改善箇所説明図

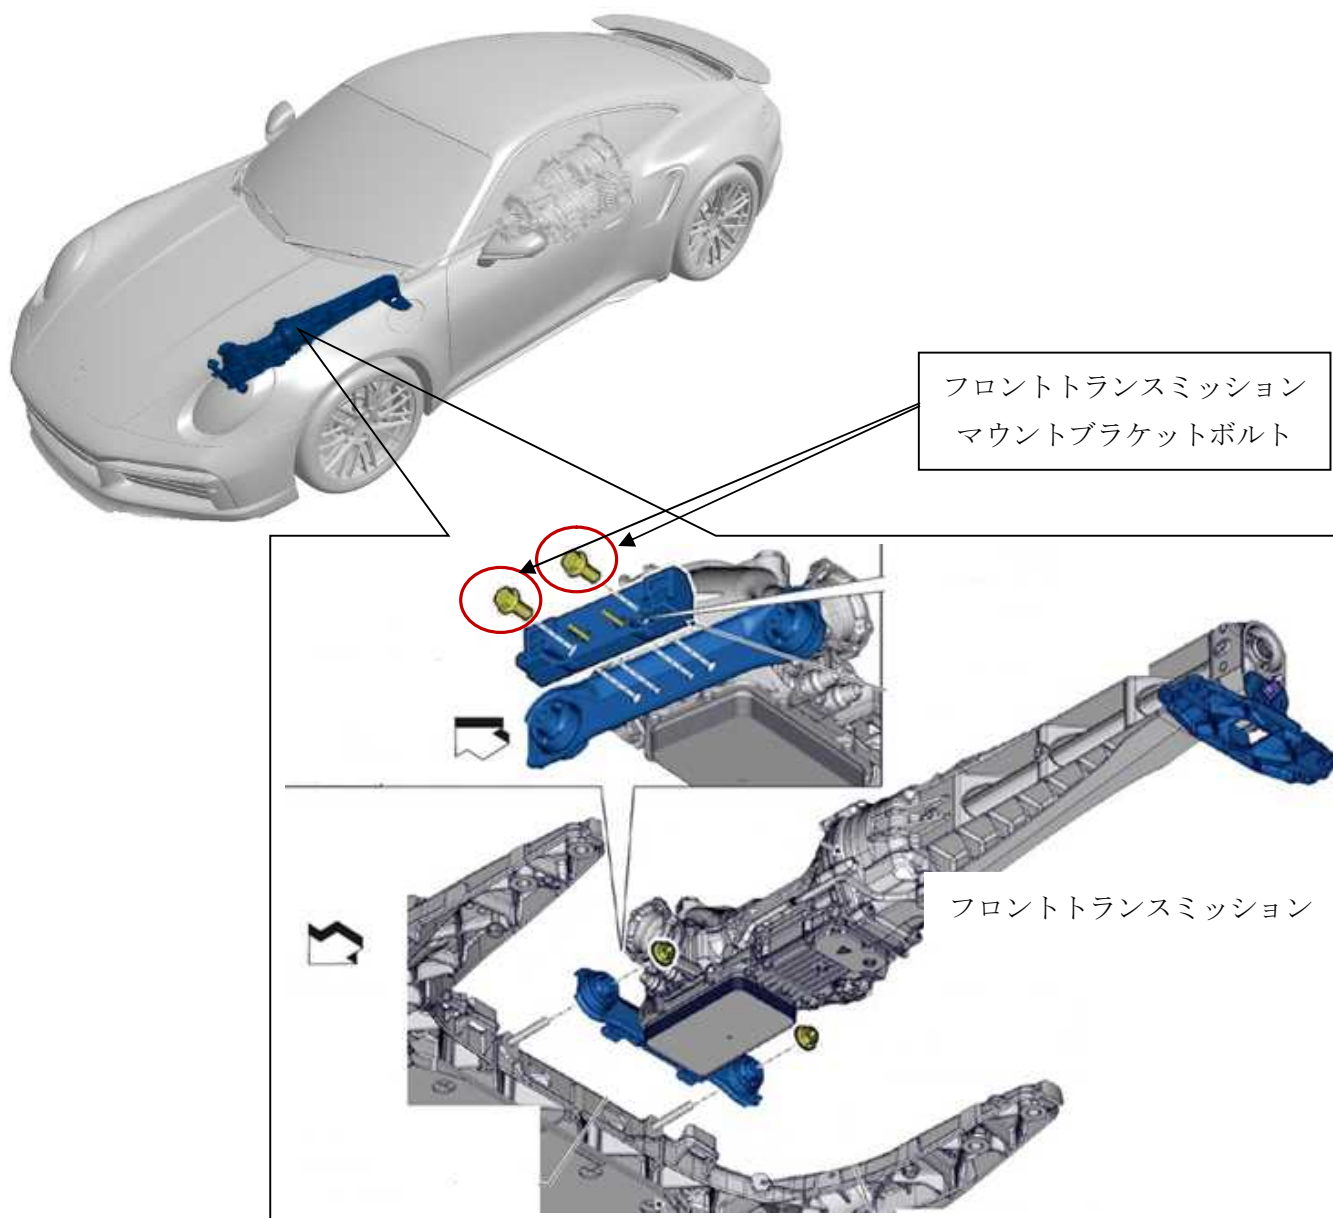
基準不適合発生箇所

フロントトランスミッションにおいて、マウントブラケットボルトの締め付け管理が不適切なため、正しいトルクで締め付けられていないものがある。そのため、当該ボルトが緩み異音が発生して、最悪の場合、振動によりドライブシャフトが損傷する、又は、燃料タンクと干渉し、燃料タンクが破損して燃料が漏れるおそれがある。

改善措置の内容

全車両、フロントトランスミッションを取り外しブラケット取付ボルトを新品に交換して、正しいトルクで締め付ける。なお、当該ボルトに緩みが発生している場合には、フロントトランスミッションおよび損傷部品を新品に交換する。
